WZP.272.37.2021.I

dotyczy postępowania p.n.: **Rozbudowa i przebudowa infrastruktury Powiatowego Centrum Edukacji w Pile w ramach projektu „CENTRUM INNOWACJI TECHNOLOGICZNYCH W PILE – przebudowa i rozbudowa Powiatowego Centrum Edukacji w Pile w celu rozwoju kształcenia zawodowego w Powiecie Pilskim i regionie”**

PW-A-1018-20-E2-09 PRZEKRÓJ E-E

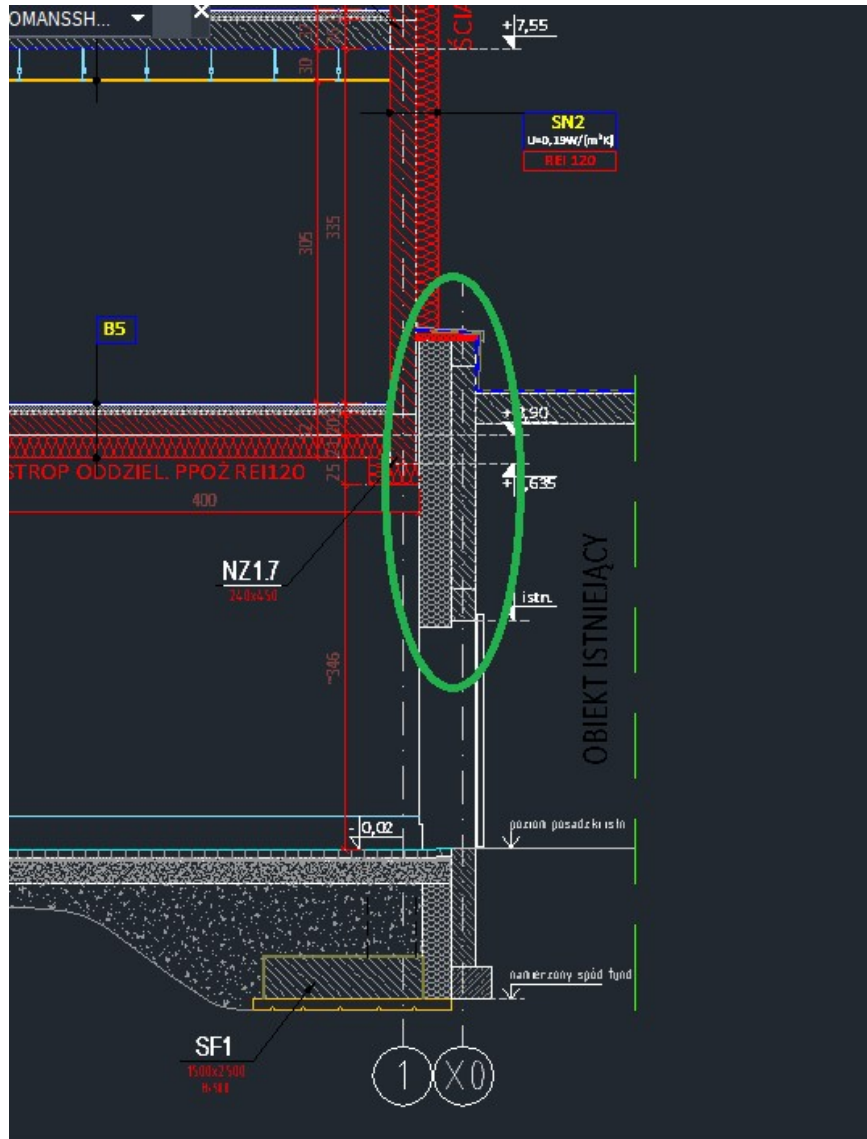
W nawiązaniu do udzielonych odpowiedzi z dnia 15 lipca 2021 r.

W załączeniu do zadanego pytania nr 18 wskazujemy zaznaczony fragment ściany oddzielenia przeciwpożarowego, o którym była mowa ww. pytaniu.

Na odcinku styku ściany oddzielenia p.poż. od ocieplenia projektowanego stropu tj. poz. +3,635 do obróbki przy połączeniu z istniejącym budynkiem należy wymienić styropian na wełnę mineralną – odcinek pionowy ok. 140 cm. Wszystkie ocieplenia ścian oddzielenia pożarowego oznaczone na rysunkach należy ocieplić wełną mineralną.
